島根原子力発電所 2号炉

津波による損傷の防止

論点 6「漂流物の影響評価の妥当性」のうち漂流物評価関連

(コメント回答)

燃料等輸送船に働く力とモーメント

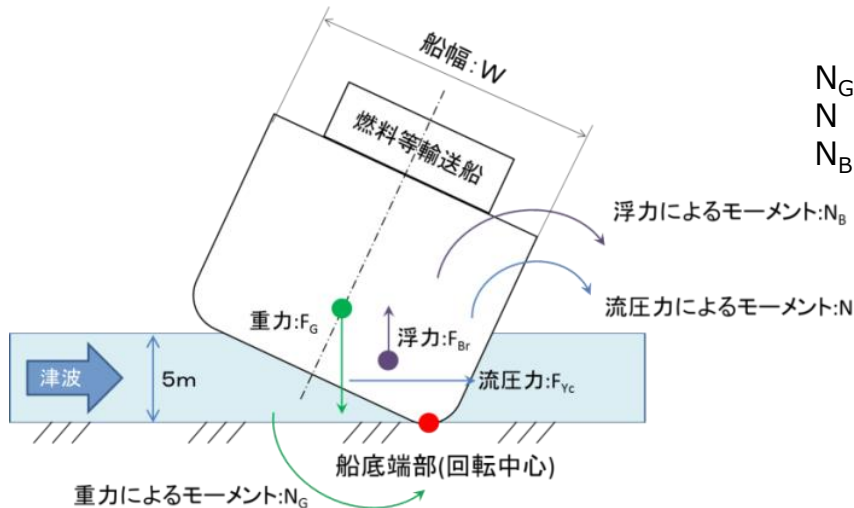
No.	審査会合日	コメント内容	回答頁
73	R2.1.28 (本日回答)	・発電所構外（海域）の漂流物評価における取水口等への到達の可能性について、漂流物調査範囲、流向・流速による移動量評価、傾向把握の参考である軌跡解析等の評価結果の考察を含め、到達しないとした判断根拠を示すこと。	P.19～ 25
74	R2.1.28 (本日回答)	・発電所構外（海域）の漂流物評価について、沿岸域の地形を踏まえて林木・雑材等が中長期的に漂流物化する可能性とそれによる取水性への影響を評価し、輪谷湾内に漂着した場合の対応方針を説明すること。	P.19
75	R2.1.28 (本日回答)	・燃料等輸送船の転覆評価について、積荷がある状態で評価することの合理的根拠を示した上で、積荷がない状態の評価を説明すること。	P.16
76	R2.1.28 (本日回答)	・荷揚場及び施設護岸に出入りする車両及び仮置資材の漂流物評価について、主な車両及び仮置資材の種別と使用状況を明らかにした上で、それぞれの使用状況における日本海東縁部に想定される地震による津波の襲来に対して、基準地震動Ssによる施設損傷の影響を考慮する場合と考慮しない場合のそれぞれにおける漂流物化を防止するための対応方針を説明すること。また、海域活断層から想定される地震による津波に対しては、現状の想定沈下量（1m）が別途審査中の地下水位や液状化強度特性の条件を踏まえても保守的な想定であることを別途審査の進捗状況に合わせて説明すること。	P.6～ 15
77	R2.1.28 (本日回答)	・燃料等輸送船の係留索について、津波防護上の必要性及び位置付けを明確にした上で、構成範囲と各構成部位に要求される機能に対する耐震評価方針を説明すること。	P.17

- 燃料等輸送船が引き波により荷揚場周辺の比較的水深の浅い箇所（EL-8m）に着底することを想定し、その際の転覆の可能性について、転覆しやすいよう重心位置が高くなる積荷がない場合の評価を実施※。
- 転覆の評価にあたっては、図に示すとおり燃料等輸送船が船底端部を中心に回転する状況を想定し、モーメントの釣り合いにより確認。
 - 重力 F_G によるモーメント N_G ：燃料等輸送船の傾きを戻す方向に作用する力
 - 流圧力 F_{YC} によるモーメント N 、浮力 F_{Br} によるモーメント N_B ：燃料等輸送船を転覆させる方向に作用する力
- 以下のとおり、重力によるモーメント N_G は流圧力によるモーメント N 及び浮力によるモーメント N_B の和より大きくなるため、燃料等輸送船は転覆することはないと評価。

※ 当初は流圧力が大きくなる積荷有の条件で評価を実施していたが、積荷有の条件では重力によるモーメントが大きくなるため、積荷無の条件で重力によるモーメントを算出するよう評価を見直した。

$$\text{重力によるモーメント } N_G > \text{流圧力によるモーメント } N + \text{浮力によるモーメント } N_B$$
